**OGGETTO:** osservazioni relative al progetto per la costruzione ed esercizio di un impianto di produzione di energia elettrica da fonte eolica "FIORA" di potenza nominale pari a 52,8 MW, da realizzarsi nel comune di Manciano (GR) e delle opere ed infrastrutture connesse, codice procedura 10847.

ID: CODICE PROCEDURA **10847**

Impianto di produzione di energia elettrica da fonte eolica "Fiora" di potenza nominale pari a 52.8 MW e relative opere connesse da realizzarsi nel comune di Manciano (GR)

PROPONENTE: APOLLO WIND S.R.L. - Via della Stazione, 7 - 39100 Bolzano (BZ)

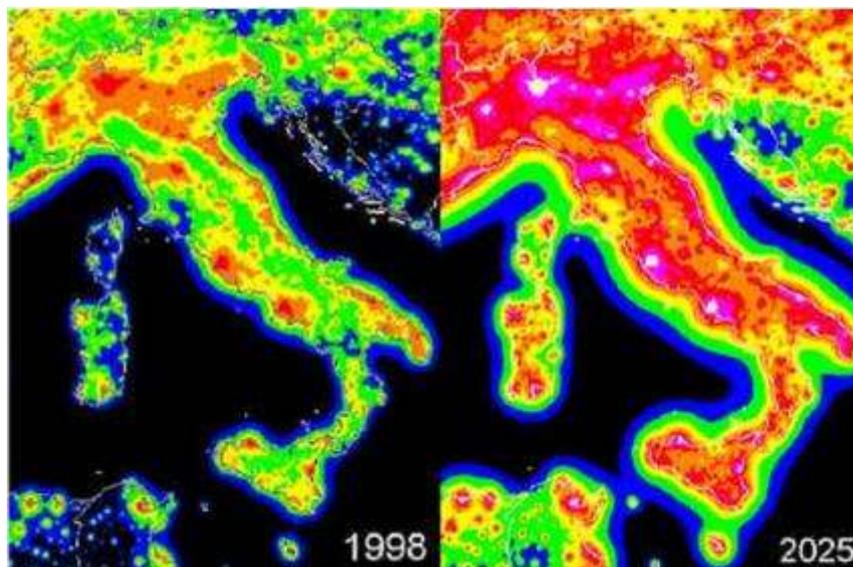
La prima incongruenza nel testo riportato è relativa al puntamento verso il basso dei corpi illuminanti: questo è senza dubbio possibile (anzi, mandatorio) per la sorveglianza, ma non è chiaramente adeguato all'avvertimento di aerei, poiché in questo caso l'illuminazione deve necessariamente essere rivolta verso il cielo per risultare efficace. Ancora peggio, data l'altezza delle pale eoliche, tali luci risalteranno stagliate contro il cielo stesso, in diretta visibilità.

Figura 137. Mappa dell'illuminazione notturna (Fonte: ns. elaborazioni su immagini ESA, 1992-2010)

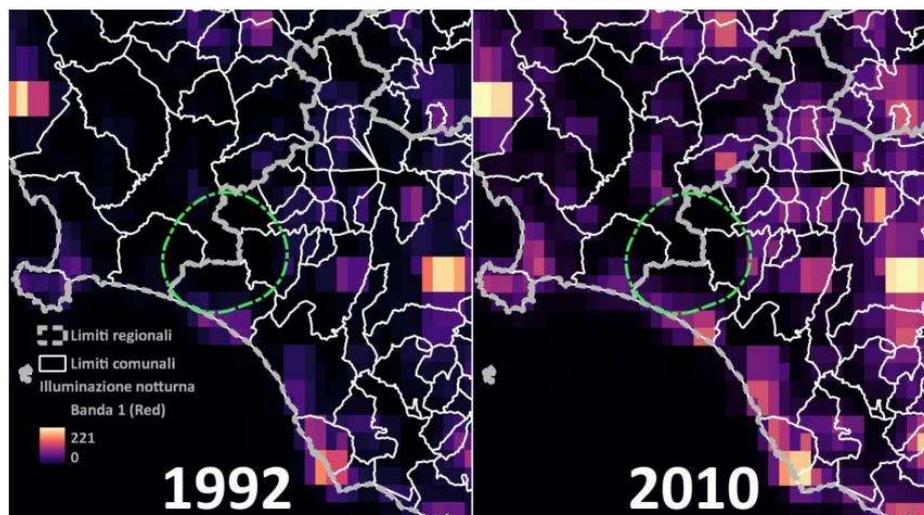
Simile risultato è contenuto anche nello Studio di Impatto Ambientale stesso (pag. 283): la seguente figura mostra come l'area selezionata per la costruzione dell'impianto sia stata impattata meno delle altre dall'aumento dell'inquinamento luminoso, a conferma dell'unicità e preziosità di tale sito. E tale confronto si limita al 2010, la differenza ad oggi è certamente maggiore.
